СОЕДИНЕНИЯ ТРУБОПРОВОДОВ РЕЗЬБОВЫЕ. ЗАГЛУШКИ

Конструкция и размеры

ГОСТ 21873—78*

Изменение № 2 ГОСТ 21873—78 Соединения трубопроводов резьбовые Заглушки. Конструкция и размеры

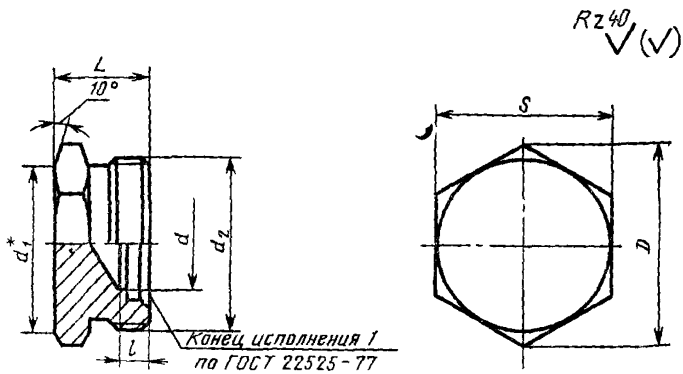
Пункт 2 Чертеж Заменить значение шероховатости $Rz40$ на 12,5,

Пункт 2 Чертеж Заменить значение 10° на 10° max,
